Avis délibéré
de la Mission régionale d'autorité environnementale
Corse
**sur le projet d' Installation de Stockage de déchets non
dangereux sur le territoire de la commune de Viggianello
(Corse du Sud)**

N°MRAe
2023CORSE / PC 7

Figure 4. A gauche : pentes nécessaires pour la réussite de l'ensemencement,

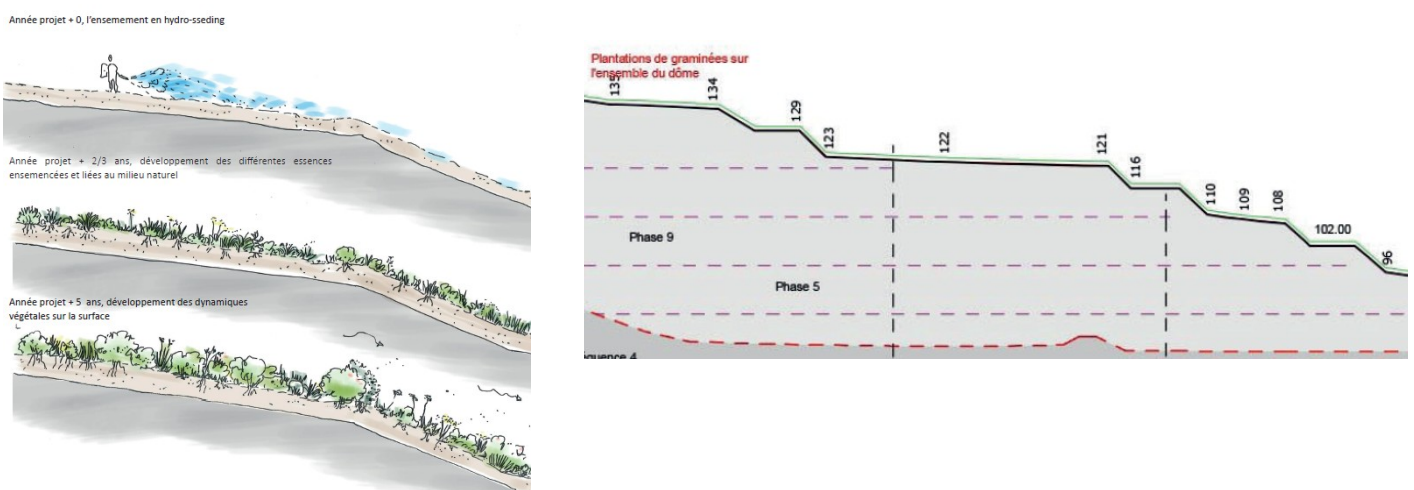
La réhabilitation intègre, par rapport au dossier autorisé en 2019, l'installation de stockage de déchets inertes (ISDI). Même s'il s'agit d'installations fonctionnant sous des régimes différents au titre des installations classées, la notion d'effets cumulés se justifie ici pleinement. L'intégration paysagère proposée doit en tenir compte, d'autant plus si on considère la réhabilitation en cours sur l'ancienne ISDND exploitée par le SYVADEC et située à proximité. La réussite d'une telle réhabilitation repose en partie sur la maîtrise des pentes afin de favoriser le maintien de la couverture végétale et la reprise de la végétation. Or des interrogations peuvent se poser au regard des différents documents présentés sur les techniques de végétalisations retenues et leur mise en œuvre :

La MRAe recommande de compléter le volet paysager de l'étude d'impact en confirmant la faisabilité technique des solutions de re-végétalisation préconisées et des travaux annexes sur la totalité de la couverture finale.
